RESUELVE CONSULTA DE PERTINENCIA DE INGRESO AL SISTEMA DE EVALUACIÓN DE IMPACTO AMBIENTAL, PROYECTO “CAMBIO EN PUNTOS DE MONITOREO DE SUELOS”.

RESOLUCIÓN EXENTA N° 0266 /2018

Valparaíso, 12 SET. 2018

Figura N°1: Lugares donde se debería ejecutar el muestreo:

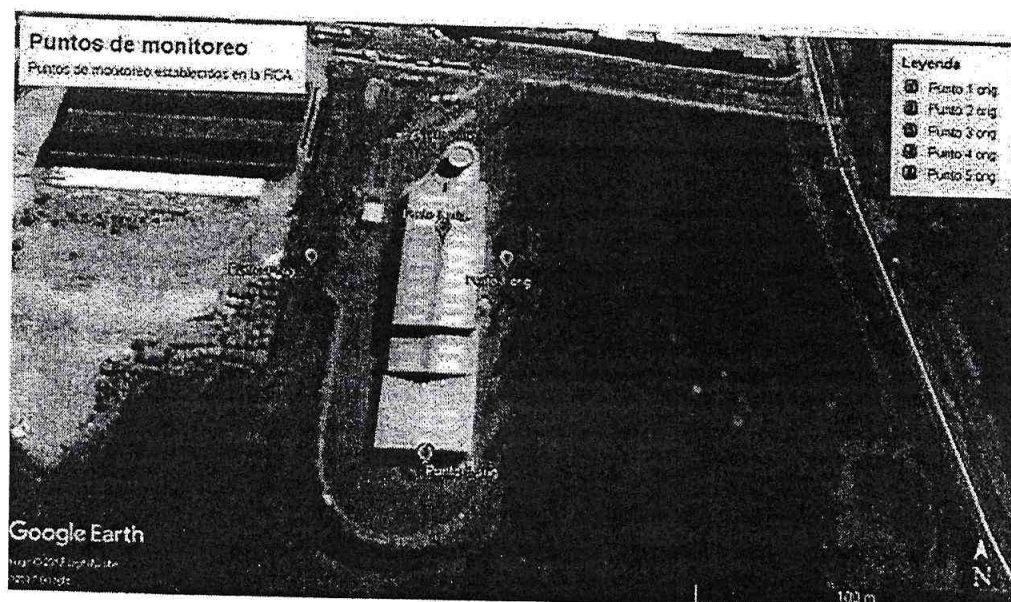
d) La necesidad de introducir cambios surge dado que los puntos de monitoreo señalados en la RCA N°36/2012, se encuentran bajo el hormigón de las instalaciones, por lo cual, no es posible muestrear en dichas ubicaciones.

- e) De acuerdo a lo informado por la SEREMI de Salud en su Of. Ord. N°1323 ingresado con fecha 31 de agosto de 2018, rescata lo indicado en su Of. Ord. N° 1099 de fecha 19 de julio de 2016 donde señala que:

“De la revisión de los antecedentes, se encuentran cuatro puntos de interés sanitario:

- *M-1: Tiene relación con el escurrimiento superficial aguas debajo de la piscina de decantación, en el sector S-E, donde están comprometidos sondeos más profundos, para determinar la afectación de la napa, no obstante, por la importancia de este punto y su relación con el recurso agua, se considera que falta un muestreo superficial del suelo;*

- *M-2: Sector de estacionamiento interno de camiones cubierta de una capa de gravilla, donde se pueden producir derrames de plomo por la carga de productos y/o residuos;*

- *M-3: El punto inicial de muestreo Pb5, ubicado en área con forma de semicírculo del sector exterior al galpón de procesos, sector sur, donde se encontraron depositadas estructuras metálicas y un ducto de ventilación, provenientes del desarme de la planta Tecnorec, donde por efecto de las corrientes de aire se pueden depositar restos de sedimentos; y*

- *M-4: Sector externo del recinto, junto a ingreso de vehículos, cuya toma de muestra y análisis tiene por objeto determinar migración de plomo al exterior de la planta”.*

5. Por lo anteriormente descrito, Esta Seremi de Salud entiende que las modificaciones propuestas de los puntos de monitoreo no representa un cambio sustantivo o de consideración en los impactos ambientales, toda vez que se entienden que las tomas de

muestras iniciales buscaban establecer una concentración basal de los contaminantes plomo y del Ph en el recurso suelo, o que fue logrado íntegramente y, entendiéndose que los puntos de muestreos de suelo para el seguimiento posterior quedaron establecidos en puntos pavimentados, reduciendo las posibilidades de afectar el recurso suelo, por lo tanto la modificación propuesta no altera el seguimiento que debe realizarse, no obstante y por el interés sanitario de los puntos mencionados en el párrafo anterior, se proponen los siguientes puntos de muestreo como contrapropuesta:

Dada esa dificultad, se proponen las siguientes coordenadas (Coordenadas UTM, Datum WGS84 y HUSO 19S:

2. A raíz de lo señalado anteriormente, se sugiere al titular incorporar los puntos propuestos por la SEREMI de Salud en su Of. Ord N° 1323 (visto N°8), dado que los muestreos son puntos de interés sanitario.
